ODPIS PROTOKOŁU NARADY KOORDYNACYJNEJ

dotyczącej usytuowania projektowanej sieci uzbrojenia terenu,
przeprowadzonej przez Prezydenta Miasta Kielce sposobem elektronicznym
w siedzibie Ośrodka Dokumentacji Geodezyjnej i Kartograficznej w Kielcach, ul. Młoda 28
w terminie do 2022-12-21

Znak sprawy: **G-II.6630.434.2022**

SIEĆ eN (OŚWIETLENIE ULICZNE)

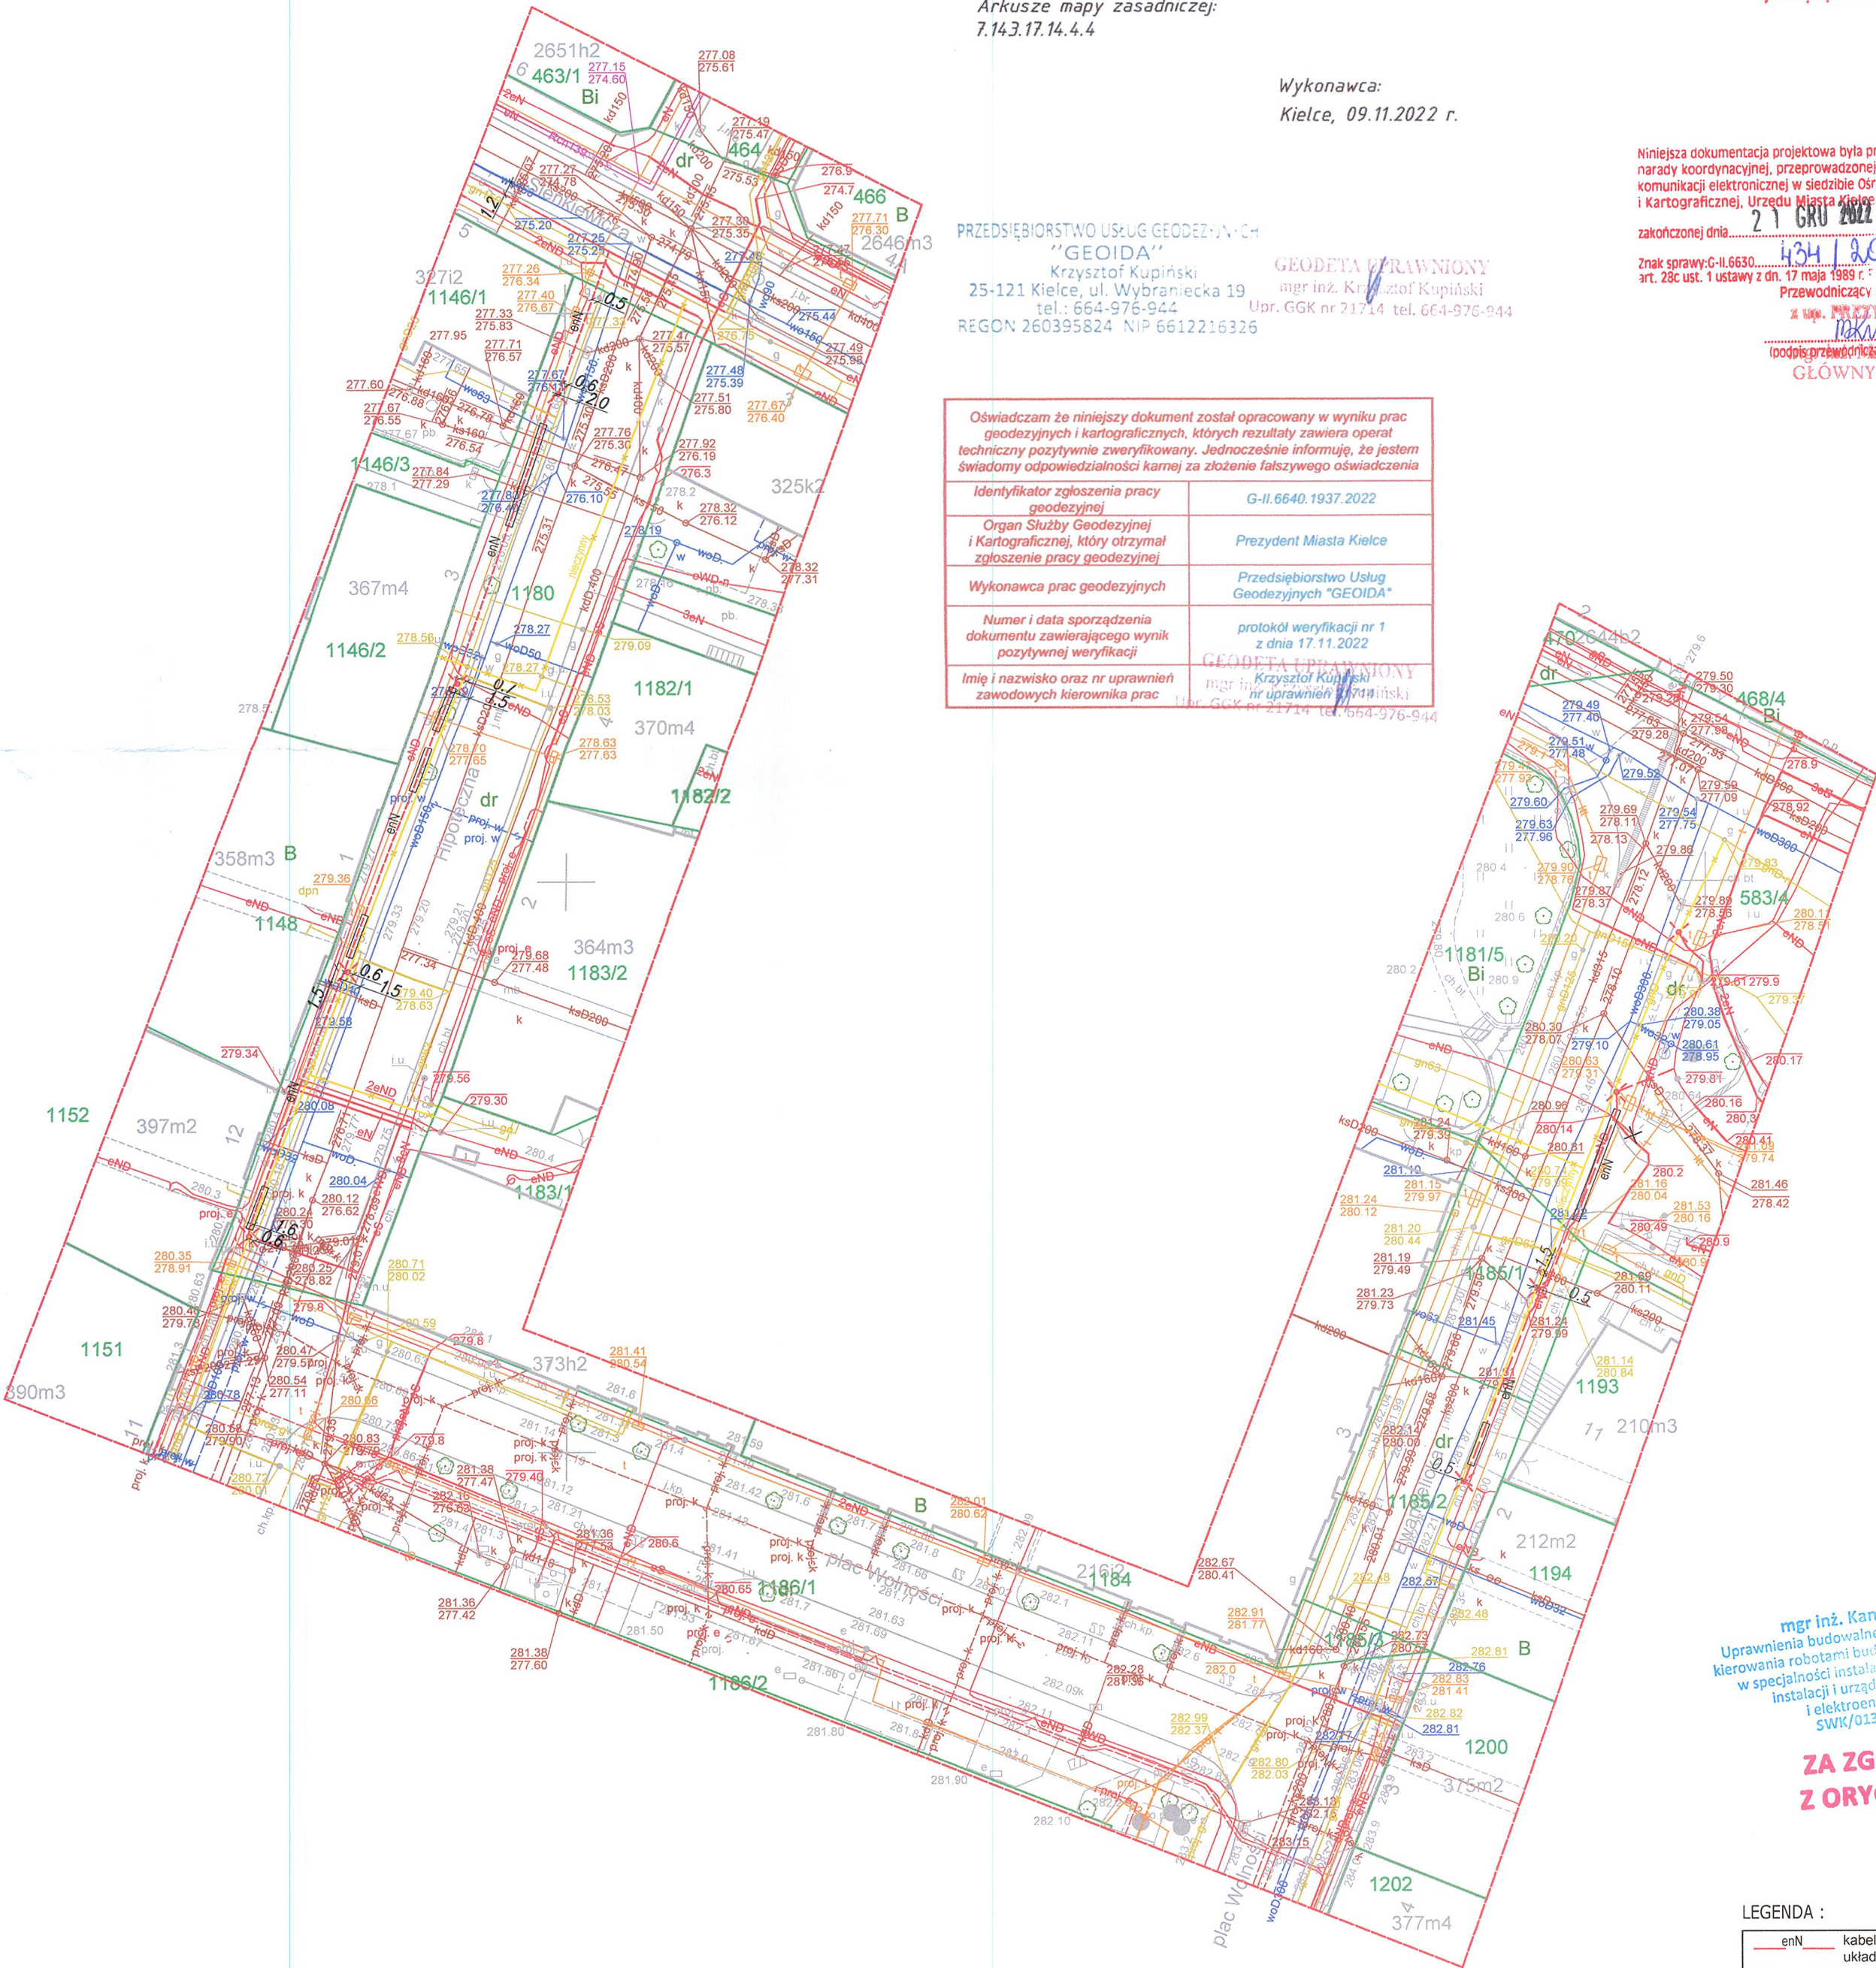
5	NETIA S.A. z siedzibą w Warszawie ul. Poleczki 13 02-822 Warszawa Alan Krulikowski	pozytywne z uwagami W obszarze inwestycji istnieje sieć Netii, która przebiega w dzierzawionej kanalizacji. Uzgodnienie należy uzyskać od właściciela kanalizacji tj. Orange PL
6	Orange Polska S.A. Zarządzanie Zasobami Infrastruktury i Obsługi Klienta ul. Dauna 66, 30-626 KRAKÓW	pozytywne bez uwag Należy zawiadomiony podmiot nie uczestniczył w naradzie
7	PGE Dystrybucja S.A. Oddział Skarżysko-Kamienna Rejon Energetyczny Kielce ul. Sandomierska 105 25-324 Kielce Dariusz Krzemiński	pozytywne z uwagami Brak uwag (dotyczy linii kablowych 15kV)
8	PGE Dystrybucja S.A. Oddział Skarżysko-Kamienna Rejon Energetyczny Kielce ul. Sandomierska 105 25-324 Kielce Zbigniew Tatarczuch	pozytywne z uwagami Na skrzyżowaniu z istniejącymi liniami energetycznymi zastosować normatywne odległości i zabezpieczenia. W przypadku konieczności wyłączeń urządzeń elektroenergetycznych należy w RE Kielce złożyć stosowny wniosek z min. 14 dniowym wyprzedzeniem Przed przystąpieniem do prac, wykonawca ma obowiązek złożyć wniosek do RE Kielce, z minimum 30 dniowym wyprzedzeniem, o wydanie warunków prowadzenia prac przy urządzeniach elektroenergetycznych.

9	Polkomtel Sp. z o.o. ul. Konstruktorska 4 02-673 Warszawa Paweł Taraska	pozytywne bez uwag Brak uwag
10	Polska Spółka Gazownictwa Sp. z o.o. Oddział Zakład Gazowniczy w Kielcach ul. Loefflera 2 25-550 Kielce Agnieszka Węska	pozytywne z uwagami Prace projektowe i budowlane wykonać zgodnie z wydanymi warunkami technicznymi PSG.
11	Regionalne Centrum Informatyki Kraków ul. Rakowiecka 29 30-901 Kraków Lidia Dąbek	nie dotyczy Nie dotyczy
12	Urząd Marszałkowski Województwa Świętokrzyskiego al. IX Wieków Kielc 3 25-516 Kielce Przemysław Marzec	nie dotyczy Nie dotyczy
13	Wodociąg Kielce Sp. z o.o. ul. Krakowska 64 25-701 Kielce Agnieszka Fidor	pozytywne z uwagami Projektowany słup oświetleniowy na dz.583/4 zaprojektować z zachowaniem odległości min. 1,5 m od wodociągu DN 300 mm. Na skrzyżowaniu z przewodami wod-kan należy na przewodzie kablowym zastosować rury osłonowe.
Wójt/burmistrz według właściwości miejscowej:
